Mission régionale d'autorité environnementale

Avis délibéré sur le
projet de parc agrivoltaïque porté par la société UNIT^e
au lieu-dit « La Rochette »
sur la commune de Saint-Hilaire-le-Vouhis (85)

n° PDL 017995 / AP et 017996 / AP

Figure 1: Coupe schématique des tables

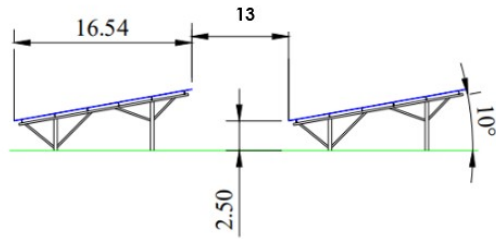
La MRAe relève que les premières volières photovoltaïques mises en place présentent une hauteur maximale de 3,2 m contre 6,24 pour le présent projet. Il en résulte par conséquent des interrogations concernant son intégration paysagère et la différence de hauteur demande à être justifiée au regard des objectifs zootechniques poursuivis.

Carte de synthèse des enjeux écologiques sur le secteur de projet (zone humide représentée en orange) - source carte 31 étude d'impact

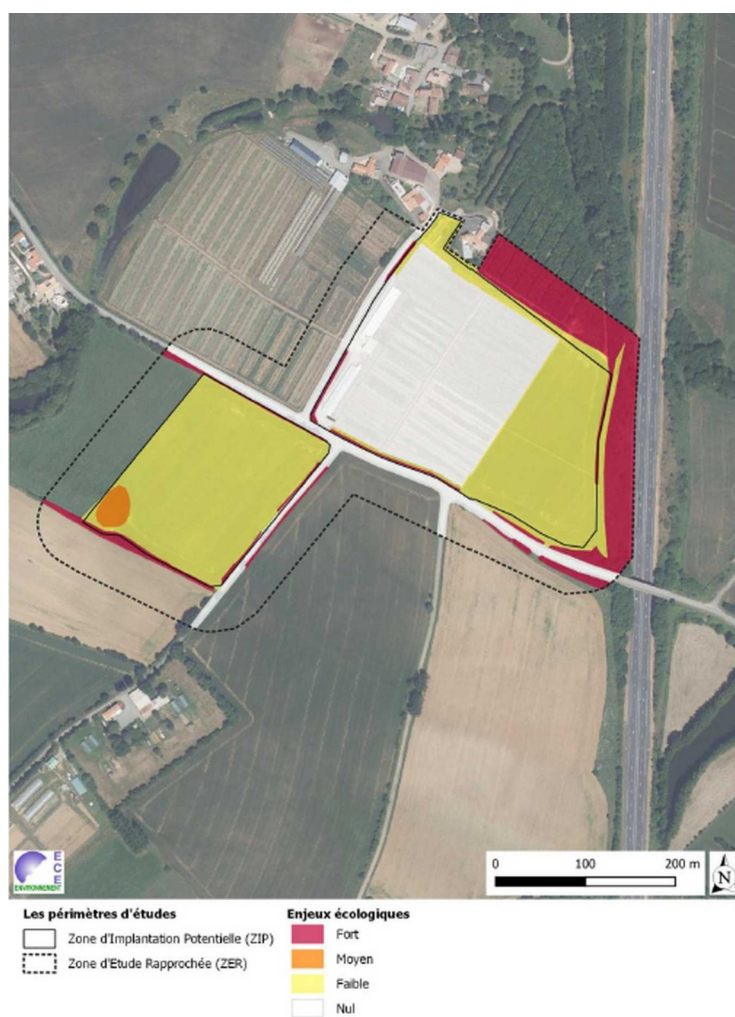
Habitats – Faune – flore	Oui	Oui
Les inventaires ont permis d'identifier une vingtaine d'habitats au sein de la zone d'étude rapprochée. Aucun habitat d'intérêt communautaire n'y figure. Aucune espèce floristique protégée n'a été identifiée. Cependant une station d'environ 500 pieds de Petite brize (<i>Briza minor</i>), plante à enjeu de préservation au niveau régional ⁶ a été identifiée au niveau de la petite zone humide évoquée précédemment. Les cartographies présentes dans le dossier ne permettent pas au lecteur d'identifier facilement la localisation de la zone humide.
